Stellungnahme zum Anwesen Marktstraße 21, Tektur

Gebäude Marktstraße 21

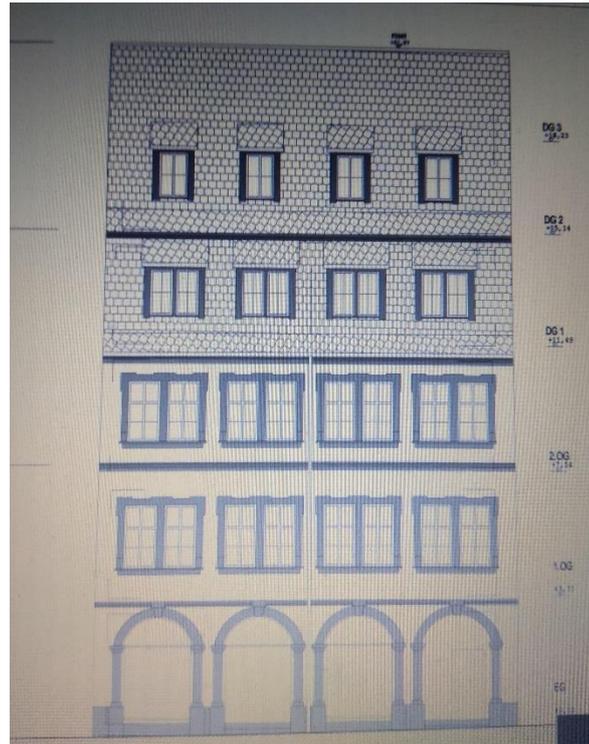
Im Falle Kitzingen Marktstraße 21 bedarf es der sorgfältigen Werteabwägung im Hinblick auf eine mögliche Nutzung des Dachbereiches. Die inzwischen eingefügten Gauben des ersten Mansardgeschosses verändern bereits den optischen Eindruck der Fassade wesentlich. Eine Gaubenreihe im 2. Obergeschoss zerstört den ursprünglichen Charakter des Hauses vollkommen. Wurde der Blick ursprünglich auf die Fassade gelenkt, so wird nun der Blick nach oben gerissen und man hat den Eindruck man stünde vor einem fünfgeschossigen Gebäude, das optisch vom Dach dominiert wird. Beim Vergleich: Foto vom Zustand vor dem Umbau mit einer Planzeichnung der Fassade, wird dies deutlich. (Siehe Abb.) Von der optischen Wirkung her scheint man zwei verschiedene Bauwerke zu sehen.
